**CCR-VIA -- COMITATO DI COORDINAMENTO REGIONALE PER LA
VALUTAZIONE D'IMPATTO AMBIENTALE**

Giudizio n° 3174 del 14/05/2020

Oggetto: Impianto di messa in riserva e trattamento dei rifiuti inerti non pericolosi

Istruttoria Tecnica: Verifica di Assoggettabilità a V.I.A. – V.A.

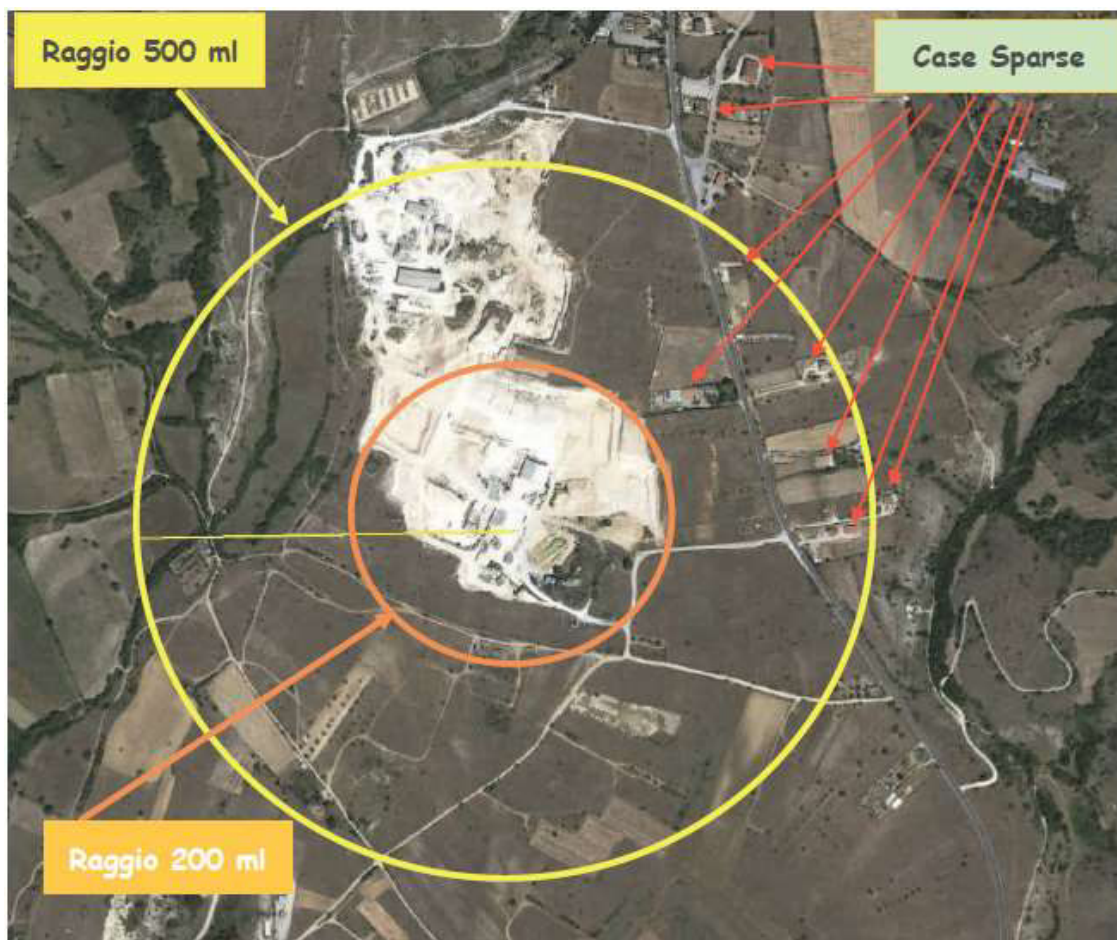
Rispetto al criterio localizzativo “**Distanza da case sparse**”, che prevede un livello di prescrizione di **Penalizzazione a magnitudo ATTENZIONE**, dal confronto con la cartografia presente sul Geoportale Regionale sembrerebbe che l’abitazione sparsa più prossima **si trovi ad una distanza inferiore ai 200 m**.

Nella relazione integrativa il tecnico ha dichiarato che la più prossima casa si trova al di fuori del raggio di 200 m di distanza, in quanto ha preso la distanza dal centro dell’impianto e non, come andrebbe

correttamente fatto, dai confini dell’impianto.

- 2. Rispetto ai criteri localizzativi del PRGR le distanze sono state calcolate dal punto centrale dell'impianto anziché, come correttamente deve essere fatto, dal suo perimetro.*
